AANVULLEND CULTUURHISTORISCH ADVIES ANWB- LOCATIE TE WASSENAAR

1. Een aanvullende notitie op de door BAAC opgestelde 'Cultuurhistorische verkenning', waarin de antwoorden op de gestelde vragen zijn verwerkt;
2. Een toetsingskader. Het plangebied ligt geheel binnen de dubbelbestemming 'Waarde-Cultuurhistorie'. Binnen die dubbelbestemming dient een toetsingskader te worden opgenomen.

In hoofdstuk 2 is de aanvullende notitie opgenomen, waarbij de gestelde vragen en opmerkingen in het kader van de terinzagelegging van het voorontwerpplan beantwoord worden. In hoofdstuk 3 is het toetsingskader binnen de dubbelbestemming 'Waarde - Cultuurhistorie' opgenomen.

Figuur 7 - Waardering parkeerterrein en tuin (vrij naar: Oldenmenger, A.G./BAAC (2019), p. 120). Dit kaartje gaat uitsluitend over de buitenruimte.

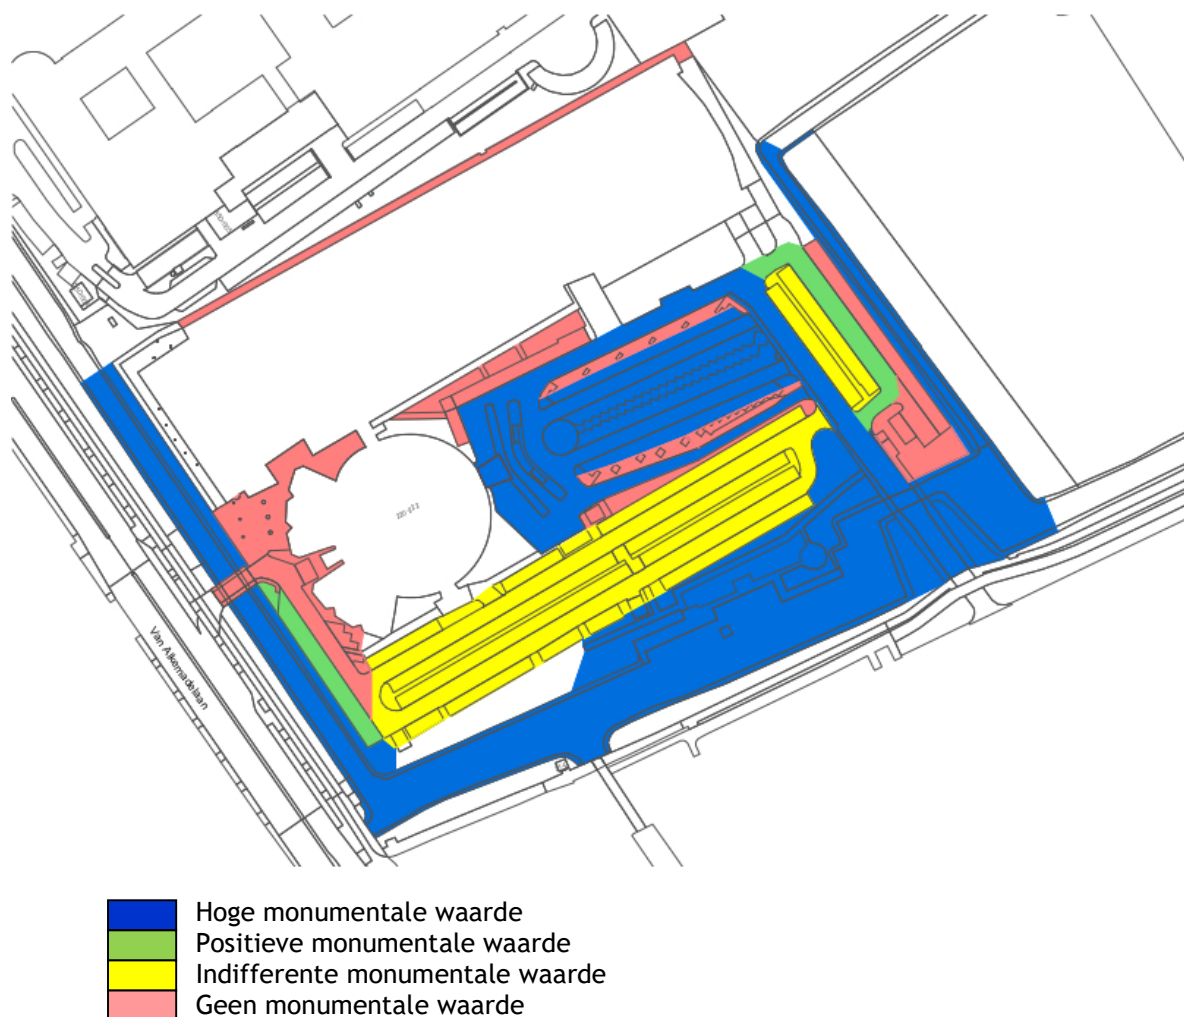
Dat wil niet zeggen dat er niets mag worden veranderd, er is alleen een vergunning nodig. In de cultuurhistorische verkenning is een waarderingskaartje voor het buitenterrein opgenomen.²⁶ Dit kaartje is hierna “in het net” weergegeven. Overigens is het schetskaartje nogal schetsmatig. Sommige delen van het voorterrein zijn bovendien niet ingekleurd. Voordat met de uitwerking van het inrichtingsplan/landschapsplan wordt begonnen moet dit kaartje aangevuld worden en moeten de vlakken nauwkeuriger begrensd worden.

- **Hoge monumentale waarde** wordt toegekend aan (onderdelen van) de objecten die van cruciaal belang zijn voor de structuur en/of de betekenis van het object of gebied (bijzonder of uitzonderlijk). Voor onderdelen waaraan hoge monumentale waarde is toegekend, geldt dat het behoud daarvan een zeer zwaarwegende factor is bij de afweging van belangen. In principe is al bij de planvorming het behoud van deze onderdelen een gegeven/uitgangspunt. Aanpassingen zijn denkbaar wanneer de bestaande monumentale waarde wordt versterkt (bijvoorbeeld door herstel van details, terugbrengen van oorspronkelijke kleurstellingen, het verwijderen van waarde-verstorende elementen of eventueel reconstructie).

- Behoud en/of herstel van de eveneens tot het monument behorende groenaanleg met vijver, brug, hek met zijvleugels en traliehekwerk.
- Van het eveneens tot het monument behorende parkeerterrein is behoud en herstel van de in Figuur 7 aangegeven delen met hoge monumentale waarde noodzakelijk.

- Van het eveneens tot het monument behorende parkeerterrein is behoud en herstel van de hoofdlijnen van de in Figuur 7 aangegeven delen met positieve monumentale waarde noodzakelijk.
